14-10-2025 • Sagsident: 25/15349 • Sagsbehandler: Kenn Meyhoff

Tilladelse efter vandløbsloven til regulering af dræn i forbindelse med etablering af minivådområde på matr.nr. 278, Simmersted, Maugstrup.

Ansøgning om etablering af minivådområde hos Keld Johanning.

Figur 2: Placering af minivådområdet på matr.nr. 278 Simmersted, Maugstrup (fra ansøgningsmaterialet).

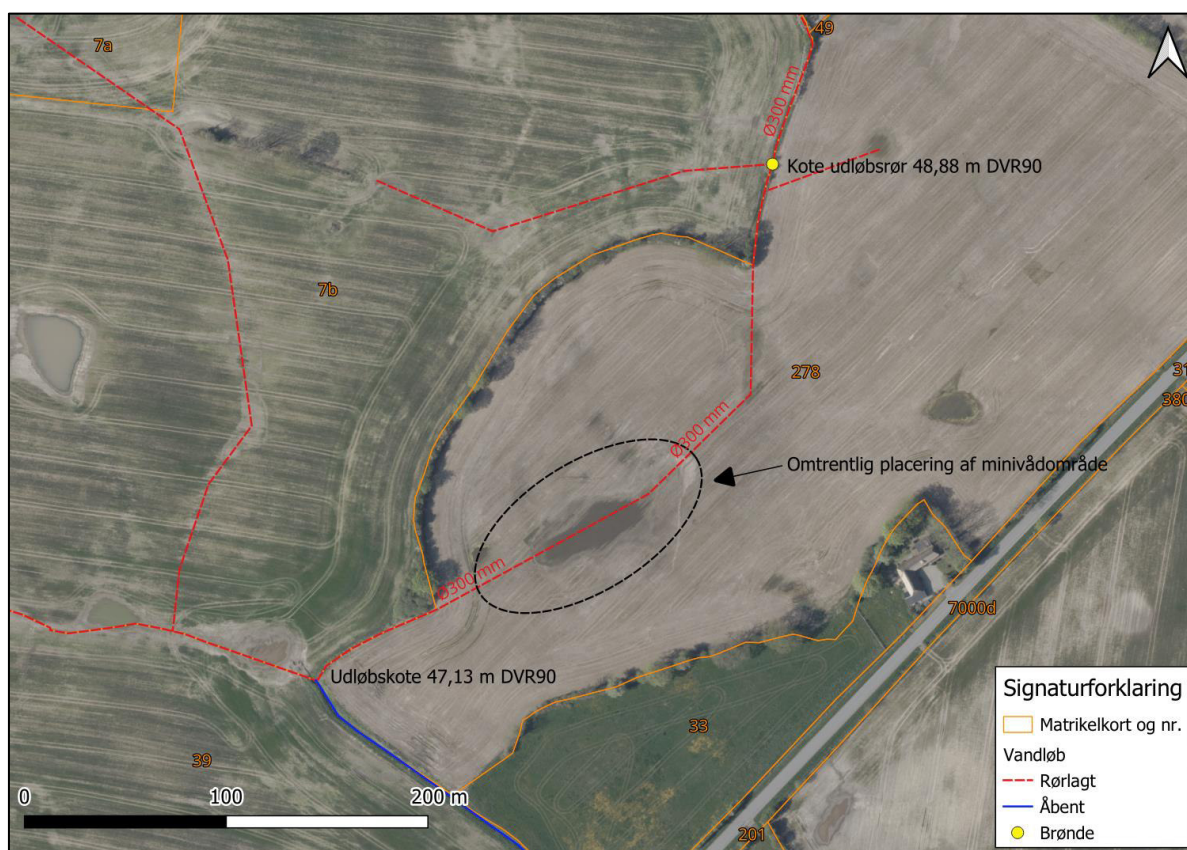
Det eksisterende rør ønskes hævet, således at udløbet ved projektområdets begyndelse ligger i kote 48,4 m DVR90. Den nuværende rørkote ved projektområdets begyndelse er ikke kendt. Det vurderes, at det eksisterende rør på den opstrøms beliggende strækning har en hældning på cirka 4,5 ‰. Ifølge ansøgningen etableres det omlagte rør med en minimumshældning på 2 ‰.

Hæves indløbsrøret, skal ansøger vurdere rørets kapacitet i forhold til fald/diameter for at sikre at vilkåret om, at afstrømningsforholdene opstrøms og nedstrøms minivådområdet må ikke forringes, hvilket blandt andet betyder, at vandet ikke stuver op ved indløbet, fordi det ikke kan udelukkes, at omlægningen vil skabe en opstuvende effekt ved opstrøms beliggende naboejendom på matr.nr. 7b, Kastvrå, Sommersted.

- Arbejdet skal udføres som beskrevet i det fremsendte ansøgningsmateriale (bilag 2 og 3), dog med efterlevelse af understående vilkår.
- Afstrømningsforholdene opstrøms og nedstrøms minivådområdet må ikke forringes, hvilket blandt andet betyder, at vandet ikke stuver op ved indløbet. Hæves indløbsrøret, skal ansøger vurdere rørets kapacitet i forhold til fald/diameter for at sikre dette vilkår overholdt.

Jeg lægger lige et par skærmbilleder, der forhåbentligt er nemmere at tyde end billederne i ansøgningsmaterialet:

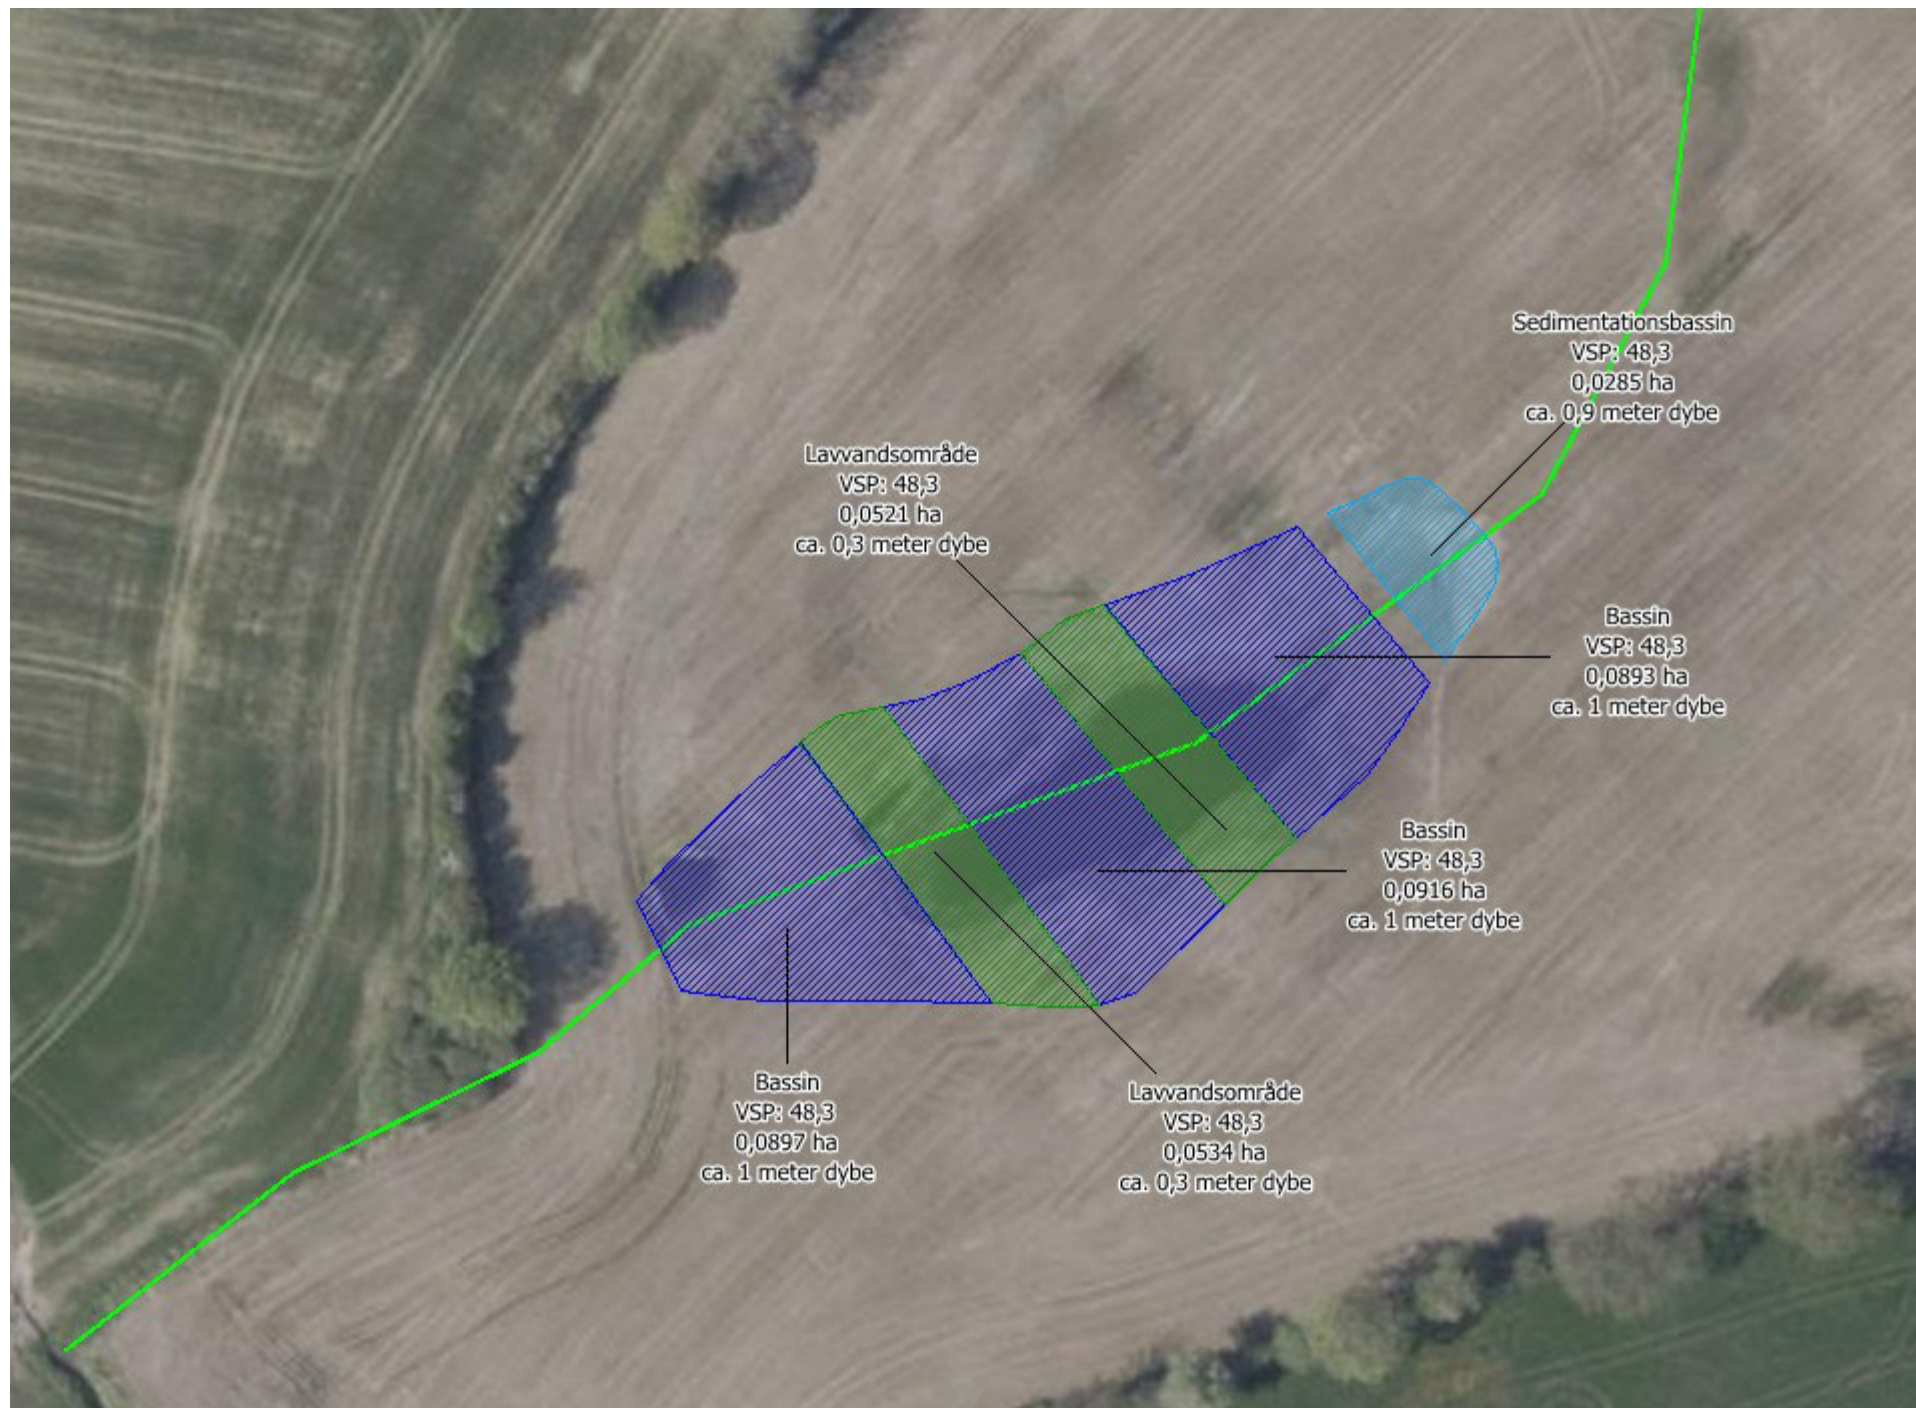
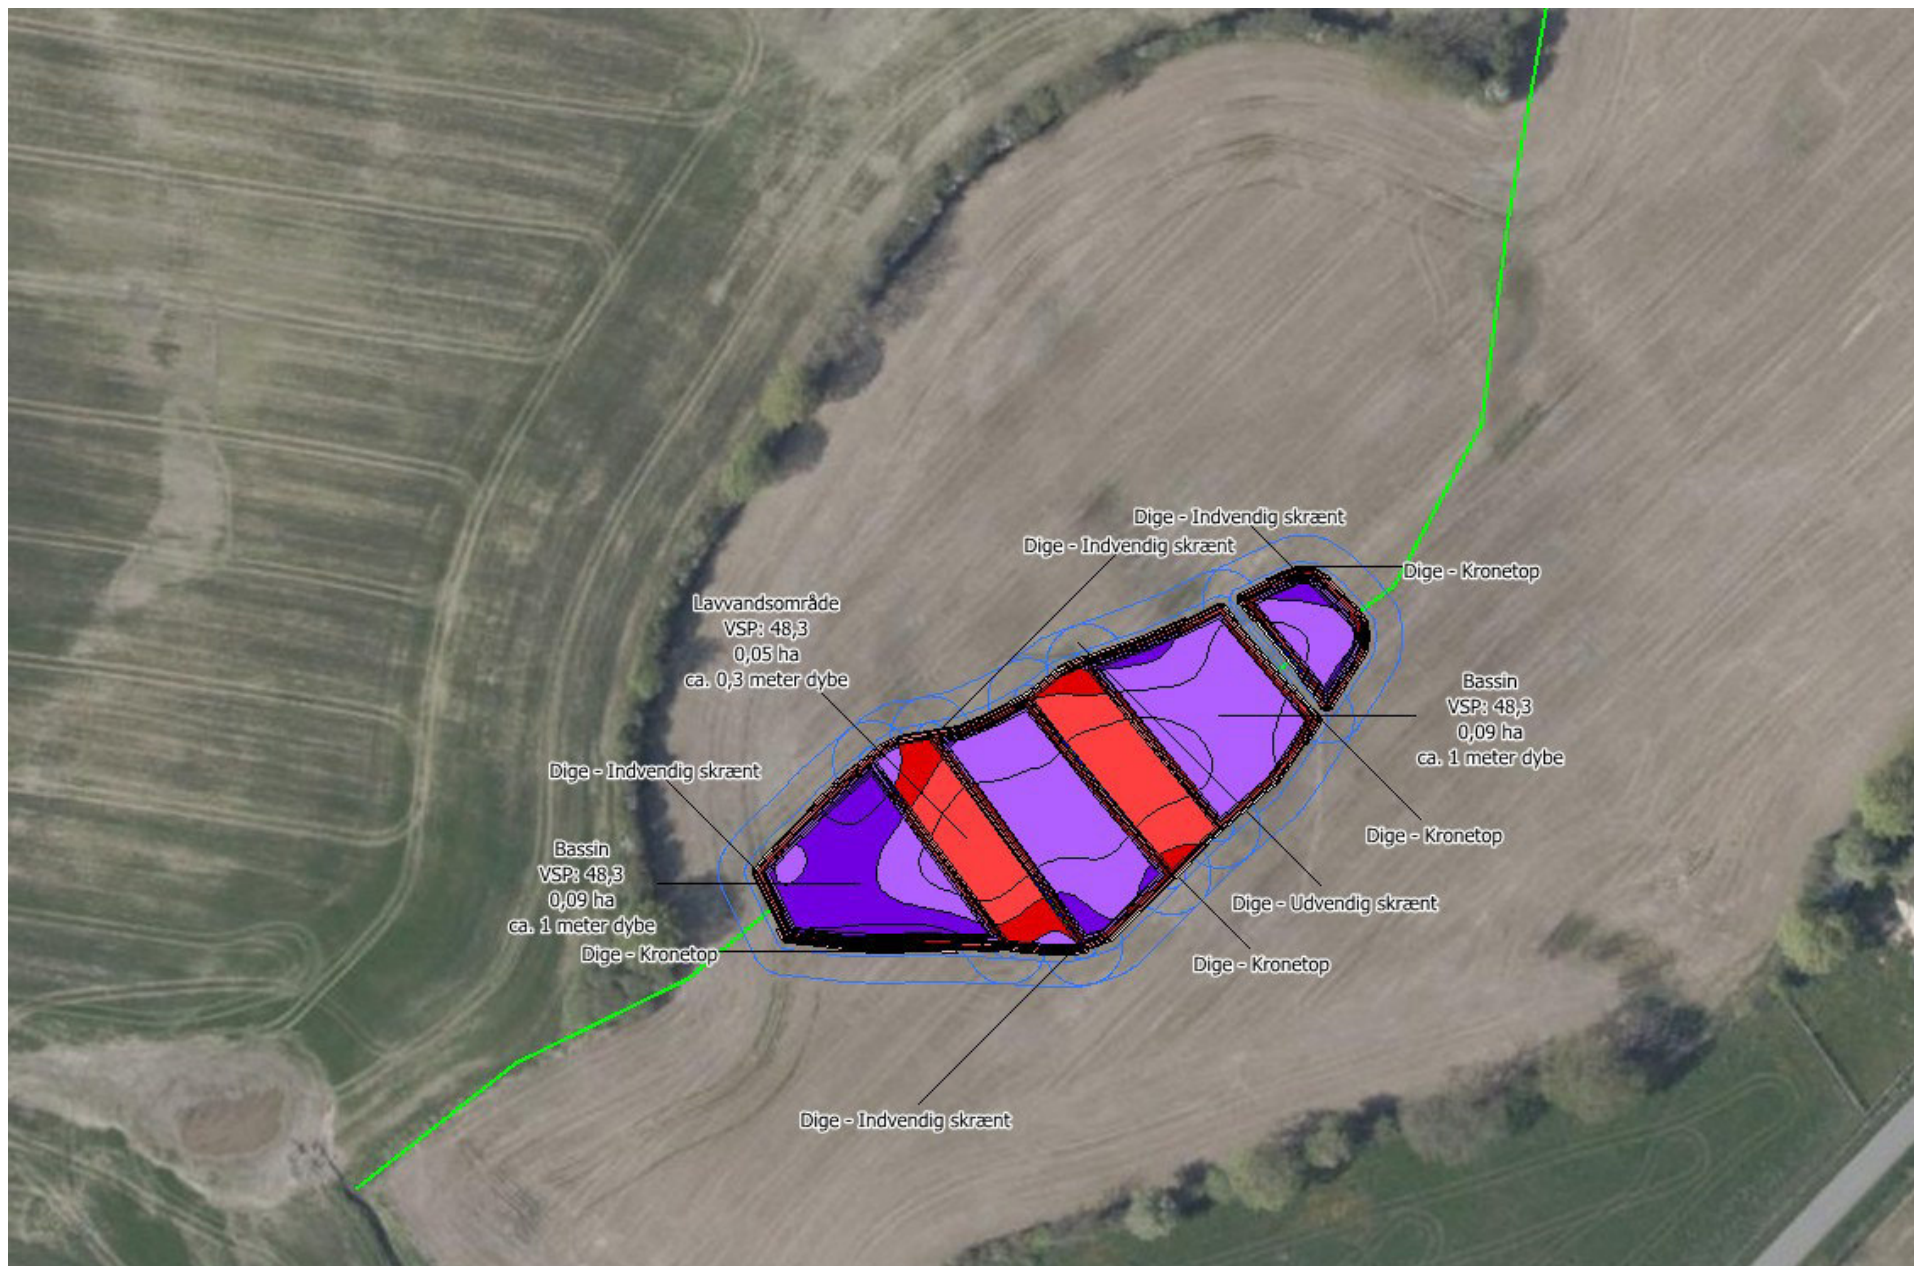
Der mangler nogle supplerende oplysninger til jeres ansøgning om en reguleringstilladelse efter vandløbsloven til et minivådområdeprojekt ved Sommersted, der er søgt på vegne af forpagter Keld Johanning.

I ansøgningen er vist et kort under overskriften ”Detailkort: Koter og afgravning” på side 8. Teksten på figuren er meget lille og svær at tyde. I bedes sende kortet i et format, så det er til at læse i en reguleringsafgørelse.

- Beskrivelse af eksisterende forhold, herunder rørdimension samt eksisterende bundkoter ved det kommende ind- og udløb til minivådområdet. Det er ok, hvis I redegør for bundkoterne på baggrund af kendte eksisterende rørbundkoter i op- eller nedstrømsliggende brønde samt terrænforhold.
- Kort der viser placering af eksisterende rørforløb og brønde i projektområdet. Bruges der koter fra andre brønde, skal placering af disse også vises på et oversigtskort.
- Hvis der udføres tilpasninger af det eksisterende rør uden for minivådområdets beliggenhed, bedes dette oplyses. Eksempelvis hvis det blivende rørforløb hæves for at lave frit udløb til sedimentationsbassinet.
- Kote og placering af nødoverløb.

Som aftalt vedlægger jeg et drænkort, der dækker området. Iflg. drænkortet er der i brønden opstrøms minivådområdet en bundkote på 49,00.

Bundkoten ved udløb i den åbne grøft er på 47,25.

Rørdimensionen er Ø 300.

Ledningsstrækningen er cirka 375 m lang, hvilket betyder, at det gennemsnitlige fald på ledningen ligger på 4,6 o/oo.

Beregningsmæssigt er bundkoten ved indløb til minivådområdet 48,27.

Jeg forventer, at ledningen kan hæves lidt på den sidste del inden indløbet, således at vandspejlet i minivådområdet kan etableres i kote 48,30, med indløbsledningen nogle centimeter over, så der sikres frit indløb.

Entreprenøren må inden selve anlægsarbejdet påbegyndes frigrave ledningen et par steder, så det konkrete faldforhold kan fastlægges. Ledningen tilstræbes hævet mest muligt for at minimere jordarbejdet, samtidig med, at der stadig fastholdes et minimumsfald på 2-3 o/oo.

Det kan ses af drænkortet, at der løber en del sidedræn på hovedledningen, på den strækning, hvor minivådområdet etableres. Det fremgår klart af projektmaterialet til entreprenøren, at sidedræn enten skal ledes til indløb/sedimentationsbassin eller føres sammen med udløbet efter minivådområdet.

Der etableres ikke nødoverløb i det aktuelle anlæg, da det overalt ligger under eksisterende terræn. Der hvor det i praksis har vist sig nødvendigt at etablere nødoverløb, er i de tilfælde hvor vandspejl delvis ligger over terræn, og der er risiko for digebrud.
